ADENDA N ° 1

RESPUESTAS AL INFORME CONSOLIDADO DE SOLICITUD DE ACLARACIONES, RECTIFICACIONES Y/O AMPLIACIONES N ° 1 DEL ESTUDIO DE IMPACTO AMBIENTAL:

PROYECTO "PUERTO DE EMBARQUE DE MINERAL DE HIERRO- FASE I"

El presente documento entrega las respuestas a la solicitud de antecedentes, observaciones y aclaraciones (ICSARA) N °1 generadas en el marco de la evaluación del Estudio de Impacto Ambiental (en adelante, EIA) del Proyecto "PUERTO DE EMBARQUE DE MINERAL DE HIERRO – FASE I", cuyo Titular es la empresa Santa Fe Puertos S.A.

Figura 1-1: Área de Concesión Instalación de Faenas - Fase I

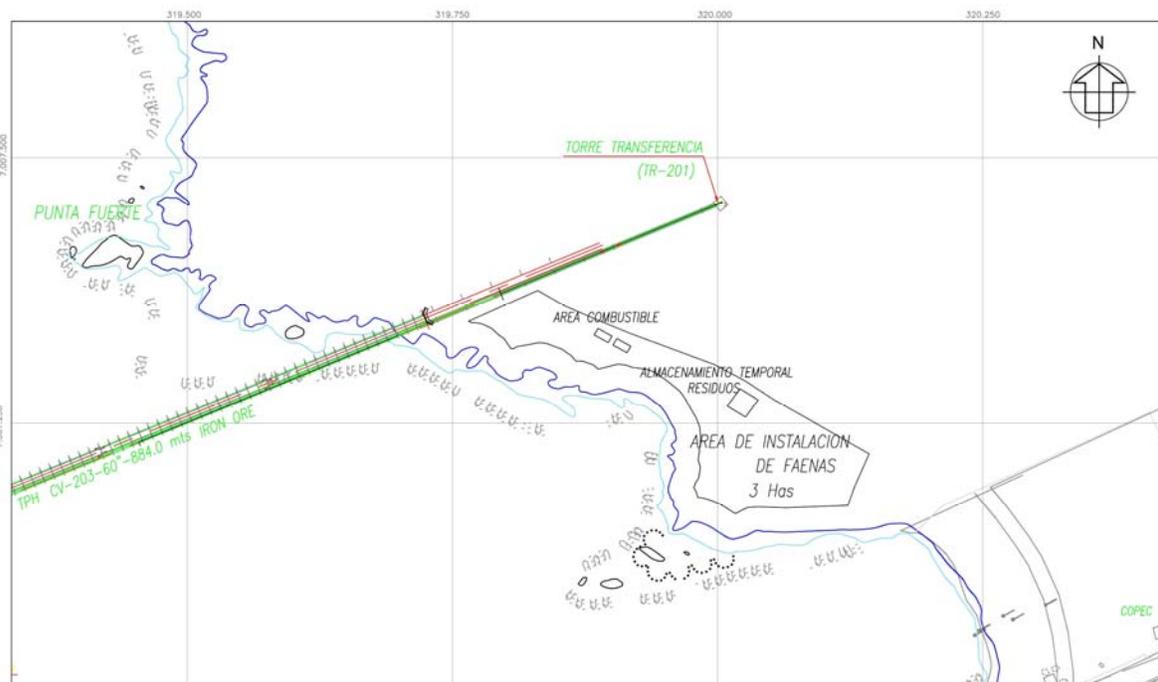
1. Respecto a la Preparación del Terreno y Movimiento de Tierra, se solicita al Titular indicar detalladamente los sectores en los cuales se realizarán trabajos de nivelación de terreno. En este contexto, el Titular debe garantizar que producto de dichos trabajos, no se provocará modificación alguna del borde costero, ni se intervendrá los sectores de playa.

Los trabajos de escarpe y nivelación del terreno que se han contemplado en la etapa de construcción del Proyecto "Puerto de Embarque de Mineral de Hierro – Fase I" se realizarán dentro del área de instalación de faenas, ubicada a 23 m de la línea de costa, en el sector denominado Punta Fuerte. Por lo tanto, se garantiza que las actividades vinculadas a la preparación del terreno y movimientos de tierra, no provocarán modificación al borde costero, ni intervendrá el sector de playa adyacente al área concesionada.

La localización del área de instalación de faenas (3 ha), donde serán realizados las actividades asociadas a la preparación del terreno y movimientos de tierra, incluyendo su nivelación, se muestra en la **Figura 2. 2-3 del EIA "Layout del Proyecto"**. A continuación, un detalle de la misma, con un acercamiento al área de instalación de faenas:

De acuerdo a lo anterior, se observa que en el área de instalación de faenas, donde se realizará la nivelación del terreno y movimientos de tierra, está ubicada a 23 m de la línea de costa y no involucra modificación en su superficie, borde costero ni sectores de playa adyacentes, que puedan verse afectados o intervenidos por dicha actividad.

Figura 1.8: Detalle Carta de Inundación por Tsunami (SHOA, TSU-311).

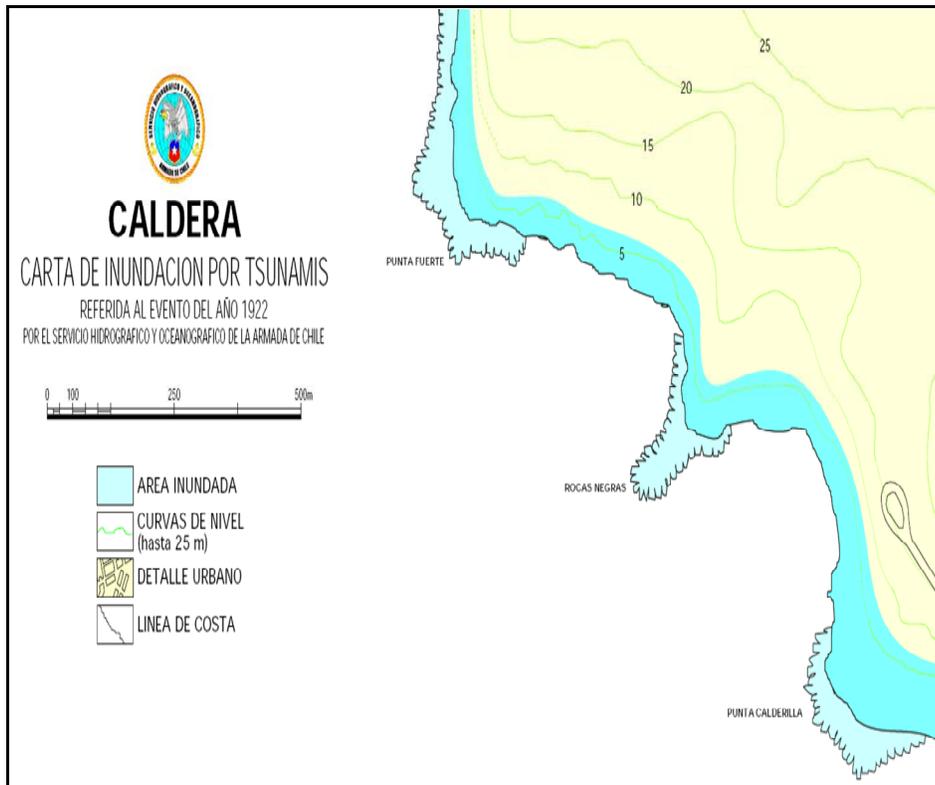
- 50. Se solicita al Titular entregar antecedentes sobre alturas de olas de Tsunami que avalan el criterio de definir para el sector del Proyecto una zona de protección de 10 m.s.n.m. para las instalaciones y usos más vulnerables. Los nuevos antecedentes solicitados, deberán ser incorporados a los estudios de Evaluación de Impactos, Plan de Medidas de Mitigación y Plan de Seguimiento de Variables Ambientales.**

Tal como se especificó en el EIA (**ver Anexo 5.3-2 del EIA**), esta carta tiene como referencia el tsunami ocurrido el 11 de noviembre de 1922, que corresponde al evento tsunamigénico extremo mejor documentado que se ha registrado a la fecha en el sector.

De acuerdo con los resultados publicados por el SHOA, y registrados en el EIA, en el sector de Punta Fuerte, lugar de ubicación del Proyecto, el contorno de la máxima inundación alcanzada por un tsunami podría alcanzar no más de 6 m.s.n.m. Situación que permanece aproximadamente constante en todo el contorno norte de la bahía de Caldera (**ver Figura siguiente**).

Es importante aclarar que, las obras marítimas, esto es postes de amarre, duques de alba y plataformas tienen un nivel superior a +7.0m NRS, la cual es mayor a la elevación de tsunami esperada de + 6m NRS.

Se concluye que en la ocurrencia de un tsunami como el indicado, las obras terrestres principales no presentan riesgo. De igual forma las plataformas de servicio de las obras marítimas, donde se ubican los principales equipos, tampoco presentan mayores riesgos. Se podrá esperar daños en obras cercanas al borde costero (camino, otros) y estructuras menores. Por ello, se denota la no aplicabilidad de la solicitud efectuada por el Servicio de incorporar los “nuevos antecedentes” a los estudios de Evaluación de Impactos, Plan de Medidas de Mitigación y Plan de Seguimiento de Variables Ambientales, ya que las precisiones efectuadas no constituyen cambios a lo que fuera presentado en el Estudio de Impacto Ambiental.
